鷹番小学校

建 替 N E W S

新校舎検討のための第5回地域懇談会を実施しました

平面計画

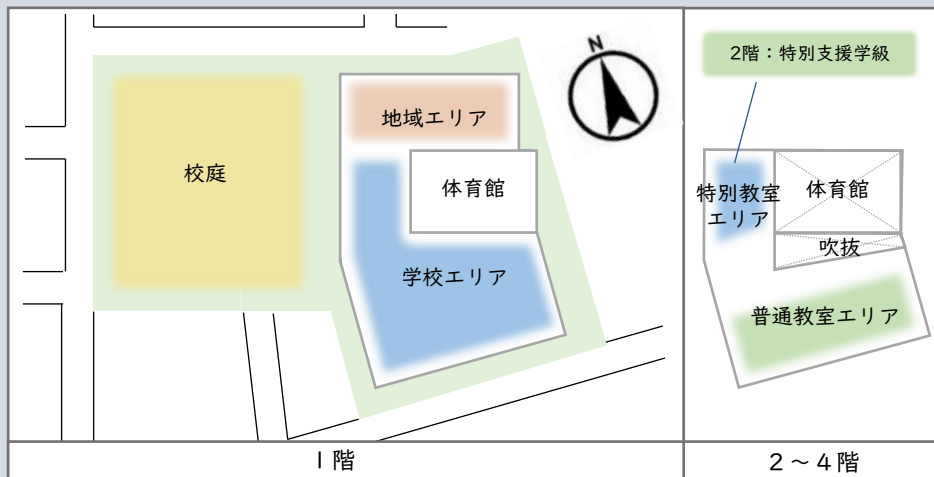
- ・職員室から校庭が見渡せた方が安全なのではないか。
- ・正門の位置や、正門から昇降口までの子どもたちの動線を十分に検討してほしい。
- ・普通教室は低学年・中学年・高学年にまとめずに、学校の運営に合わせた臨機応変な使い方ができるようにしてほしい。
- ・1階のワクワク感をより演出するため、階段の幅などの工夫がほしい。
- ・目黒区全体のモデルとなる避難所をつくってほしい。
- ・避難所運営に必要な物品を充実させてほしい。
- ・オープンスペースの使い方の事例を紹介してほしい。
- ・熱中症対策のため、庇を大きくしてほしい。
- ・校庭遊具を西側に配置するのであれば、近隣への音に配慮してほしい。
- ・図書館支援員、特別支援教育支援員や子どもたちの意見を聞いてほしい。
- ・バルコニーの幅については、植栽等を設置すれば直射日光を遮断できるという点も踏まえて検討してほしい。
- ・各門の出入口付近や通路に夜間照明を設置してほしい。
- ・トイレの入り口は各教室から見える方が安全ではないか。
